通学路要対策箇所図(城東小学校)

【対策検討メンバー】
 ・教育委員会、小学校
 ・湖東土木事務所道路計画課
 ・彦根市道路河川課、交通対策課
 ・彦根警察署

通学路要対策箇所図(佐和山小学校)

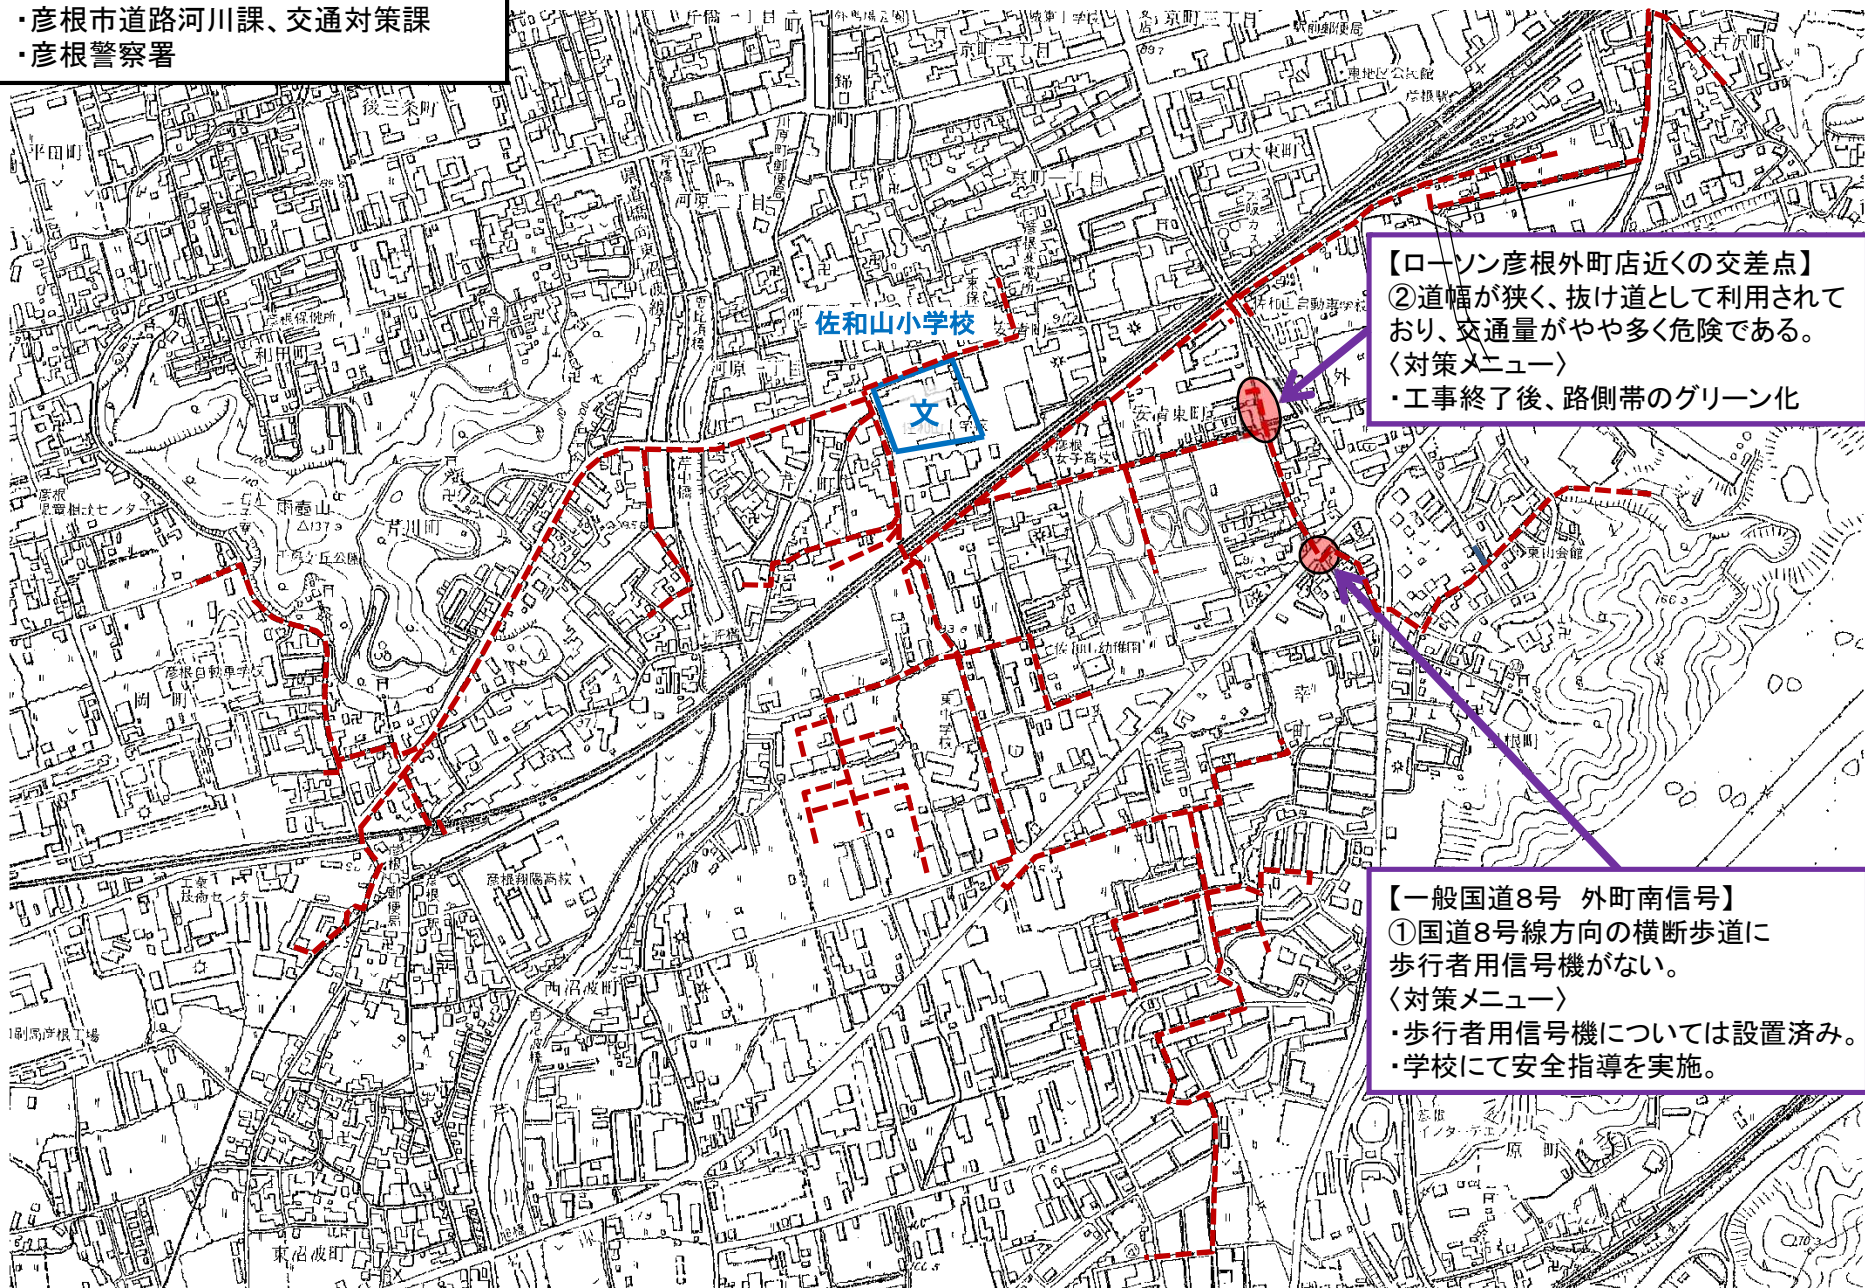
【ローソン彦根外町店近くの交差点】
②道幅が狭く、抜け道として利用されており、交通量がやや多く危険である。
〈対策メニュー〉
・工事終了後、路側帯のグリーン化

【一般国道8号 外町南信号】
①国道8号線方向の横断歩道に歩行者用信号機がない。
〈対策メニュー〉
・歩行者用信号機については設置済み。
・学校にて安全指導を実施。

通学路要対策箇所図(旭森小学校)

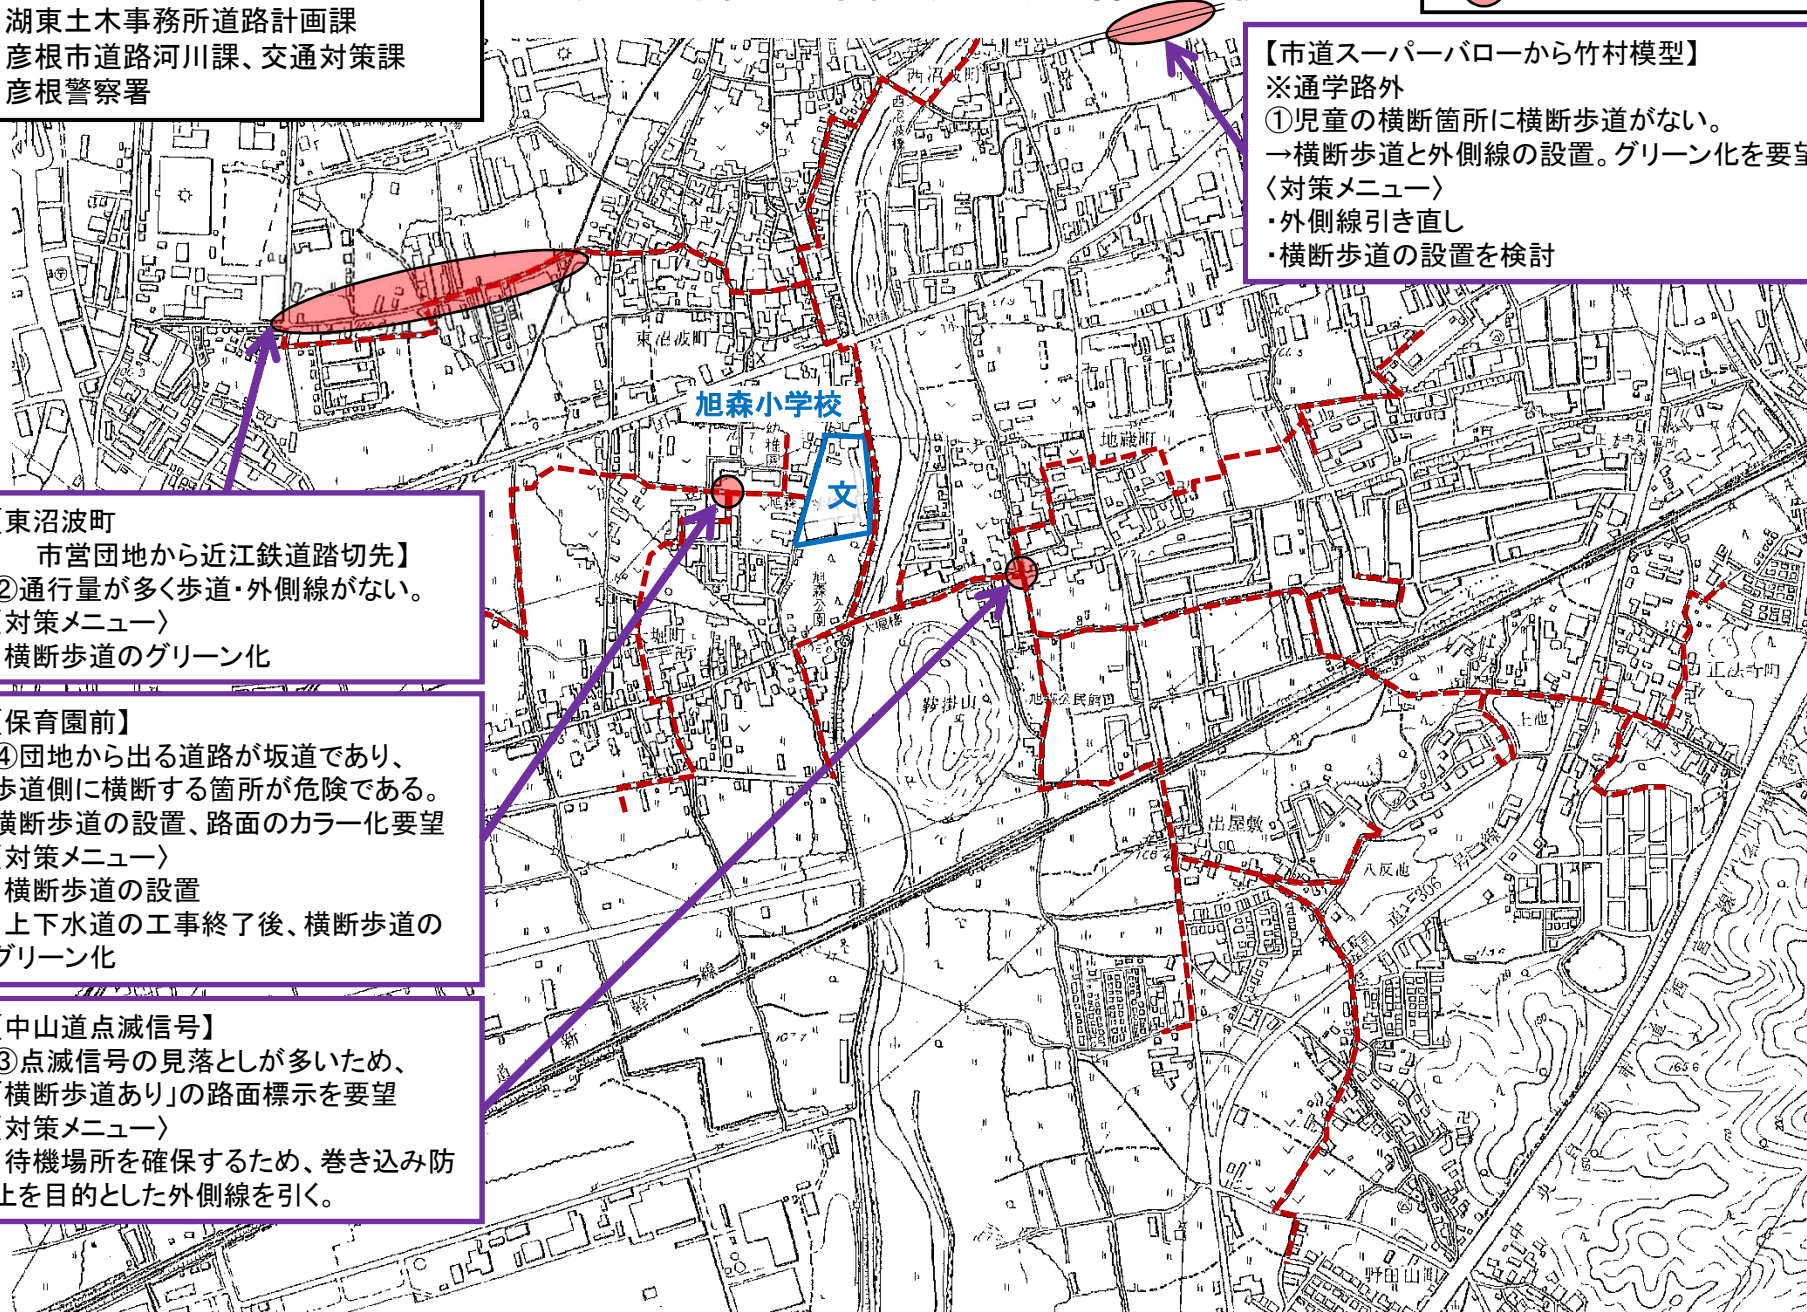
- ①児童の横断箇所に横断歩道がない。
→横断歩道と外側線の設置。グリーン化を要望
- 〈対策メニュー〉
- ・外側線引き直し
- ・横断歩道の設置を検討

- ②通行量が多く歩道・外側線がない。
- 〈対策メニュー〉
- ・横断歩道のグリーン化

- ④団地から出る道路が坂道であり、歩道側に横断する箇所が危険である。
- 横断歩道の設置、路面のカラー化要望
- 〈対策メニュー〉
- ・横断歩道の設置
- ・上下水道の工事終了後、横断歩道のグリーン化

- ③点滅信号の見落としが多いため、「横断歩道あり」の路面標示を要望
- 〈対策メニュー〉
- ・待機場所を確保するため、巻き込み防止を目的とした外側線を引く。

通学路要対策箇所図(城陽小学校)

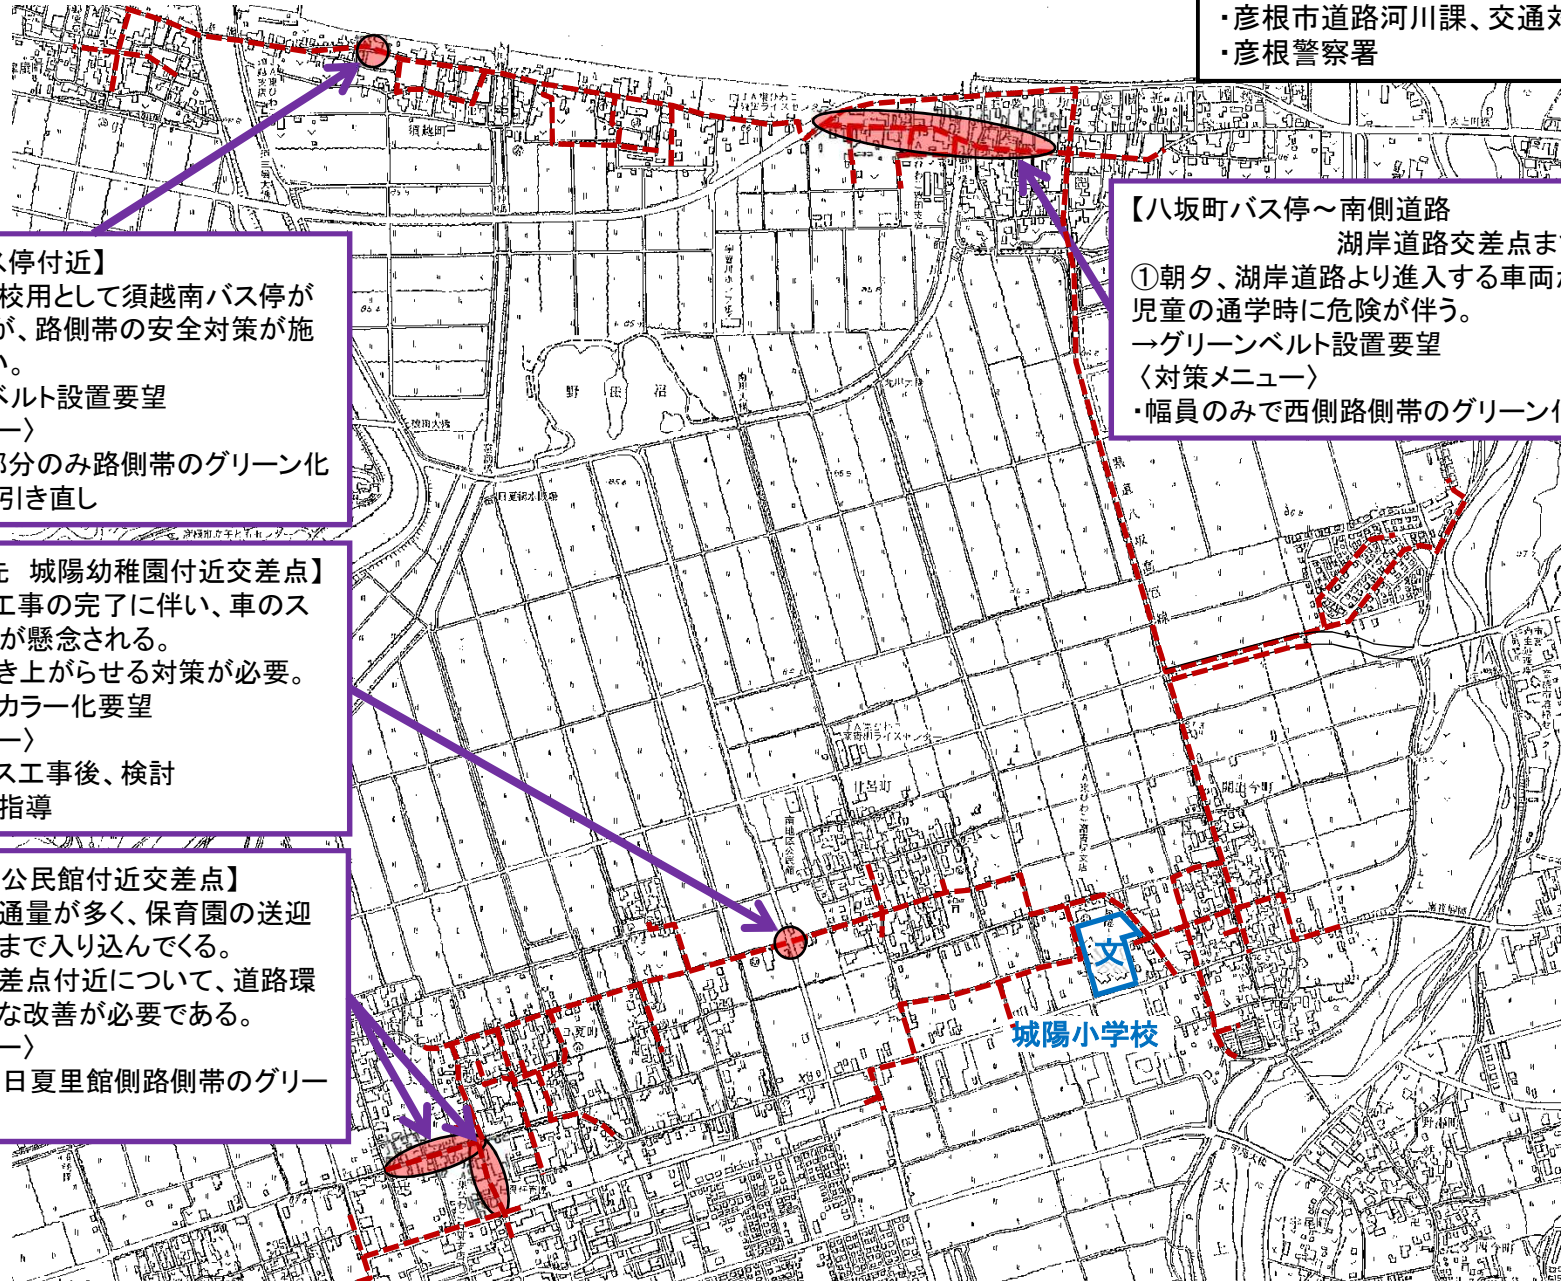
【須越南バス停付近】
 ②児童の登校用として須越南バス停が新設されたが、路側帯の安全対策が施されていない。
 →グリーンベルト設置要望
 <対策メニュー>
 ・バス停の部分のみ路側帯のグリーン化
 他は外側線引き直し

【甘呂町地先 城陽幼稚園付近交差点】
 ③バイパス工事の完了に伴い、車のスピードアップが懸念される。視覚的に浮き上がらせる対策が必要。
 →交差点のカラー化要望
 <対策メニュー>
 ・市: バイパス工事後、検討
 ・学校: 安全指導

【日夏中央 公民館付近交差点】
 ④朝夕の交通量が多く、保育園の送迎車が路地裏まで入り込んでくる。日夏中央交差点付近について、道路環境の抜本的な改善が必要である。
 <対策メニュー>
 ・保育園側、日夏里館側路側帯のグリーン化

【八坂町バス停～南側道路 湖岸道路交差点まで】
 ①朝夕、湖岸道路より進入する車両が多く、児童の通学時に危険が伴う。
 →グリーンベルト設置要望
 <対策メニュー>
 ・幅員のみで西側路側帯のグリーン化

通学路要対策箇所図(若葉小学校)

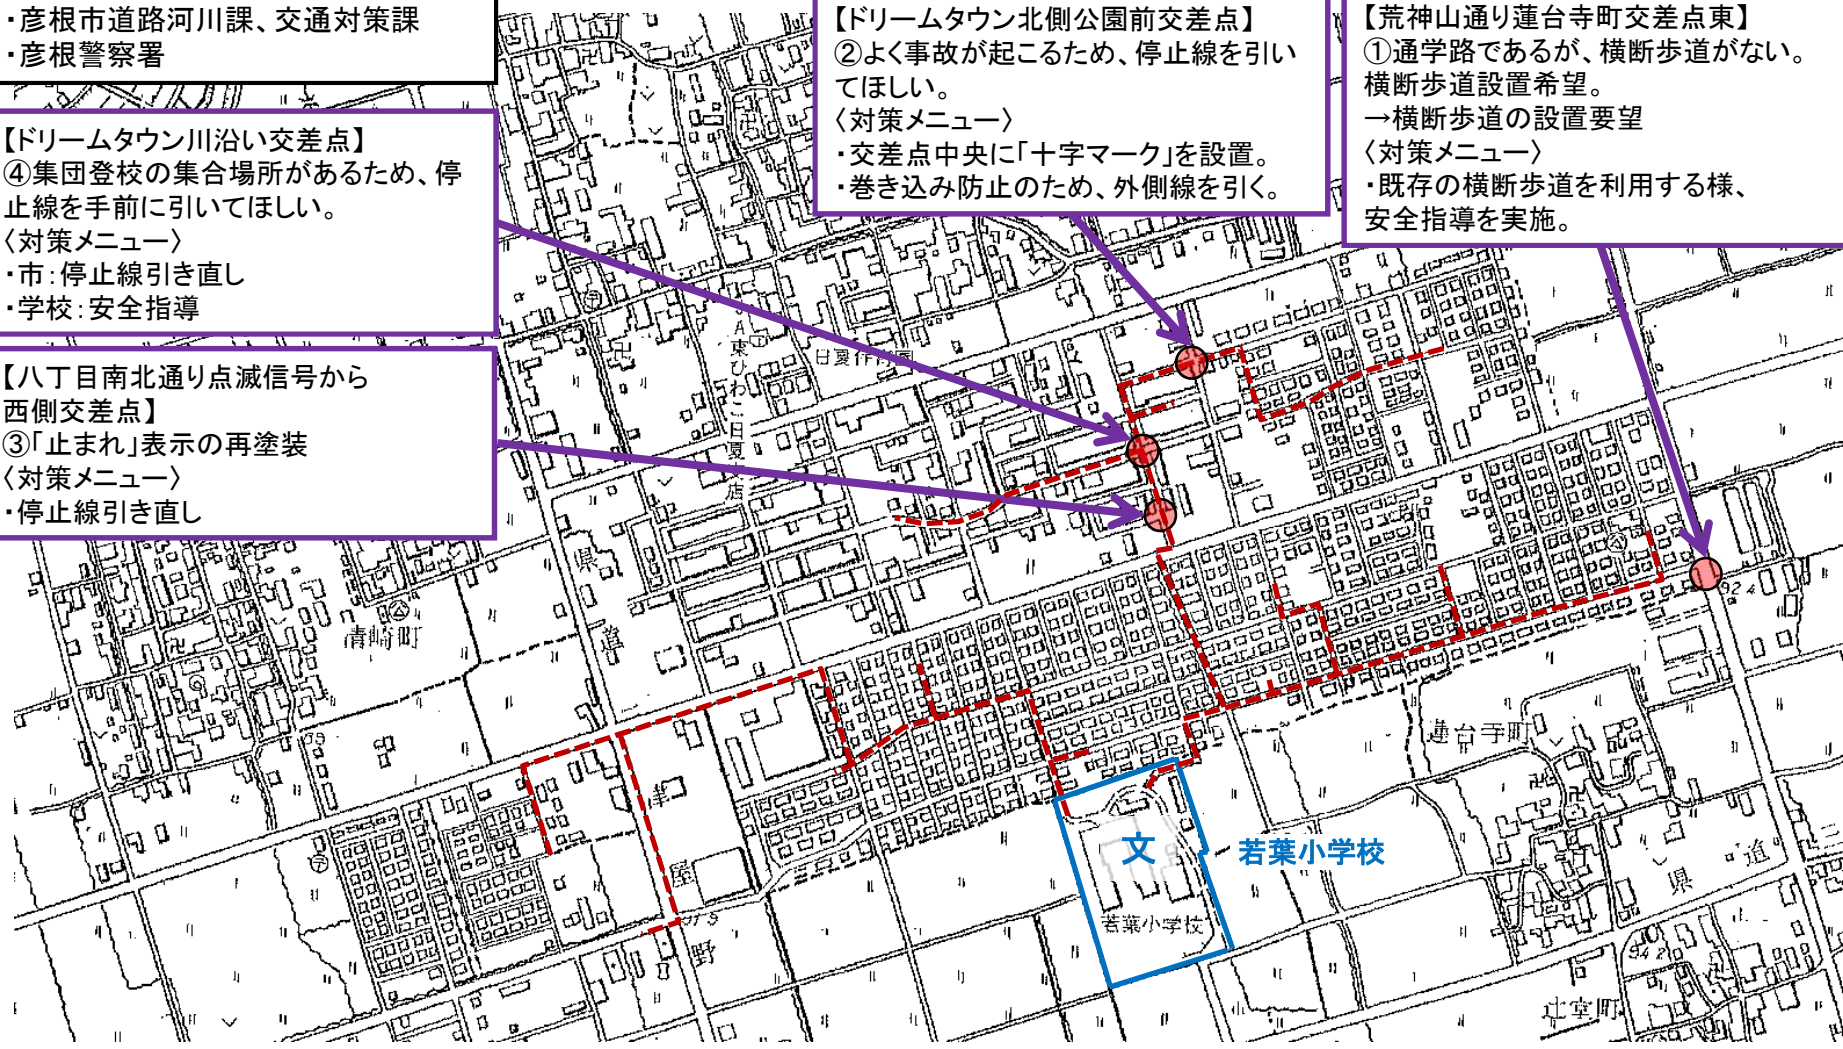
④集団登校の集合場所があるため、停止線を手前に引いてほしい。

③「止まれ」表示の再塗装

②よく事故が起こるため、停止線を引いてほしい。

①通学路であるが、横断歩道がない。

横断歩道設置希望。

→横断歩道の設置要望

- ・市：停止線引き直し
- ・学校：安全指導

- ・停止線引き直し

- ・交差点中央に「十字マーク」を設置。
- ・巻き込み防止のため、外側線を引く。

- ・既存の横断歩道を利用する様、安全指導を実施。

通学路要対策箇所図(金城小学校)

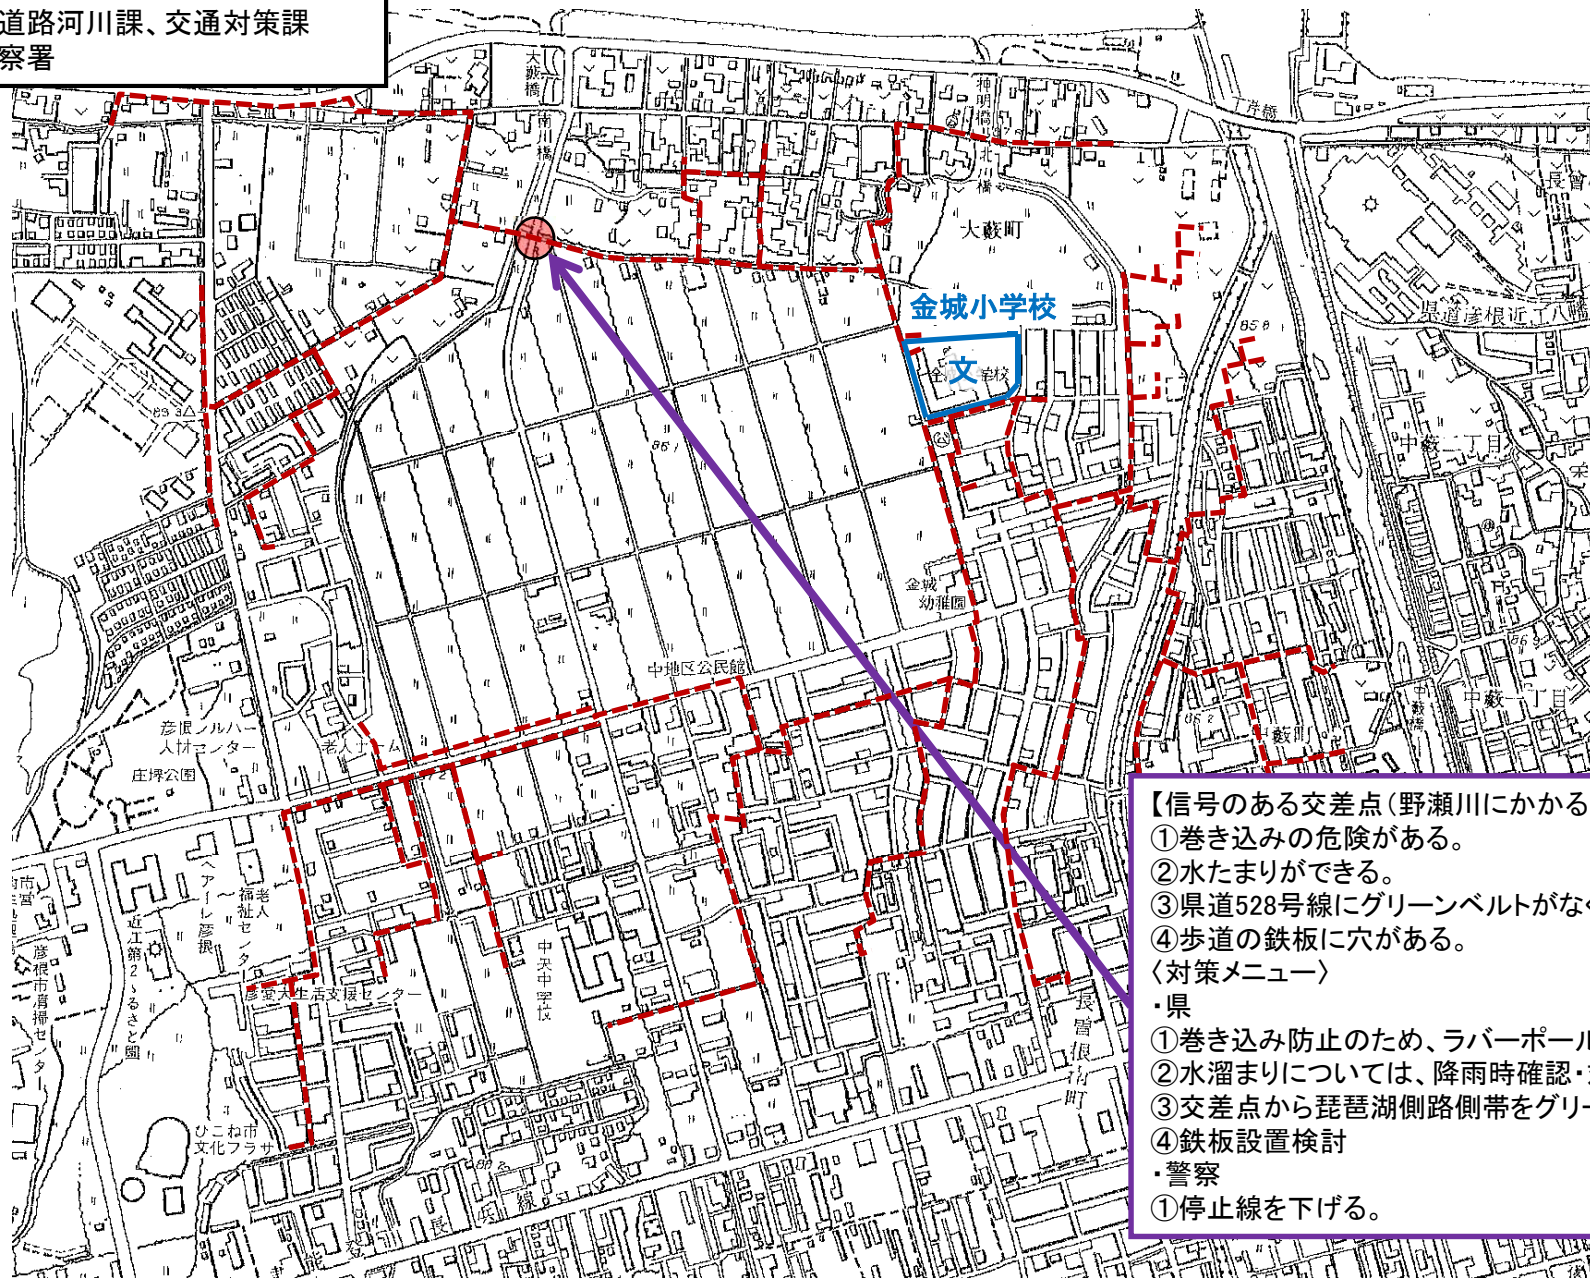
- ①巻き込みの危険がある。
- ②水たまりができる。
- ③県道528号線にグリーンベルトがなく危険。
- ④歩道の鉄板に穴がある。

- ・県
- ①巻き込み防止のため、ラバーポールを設置。
- ②水溜まりについては、降雨時確認・対応を検討。
- ③交差点から琵琶湖側路側帯をグリーン化
- ④鉄板設置検討
- ・警察
- ①停止線を下げる。
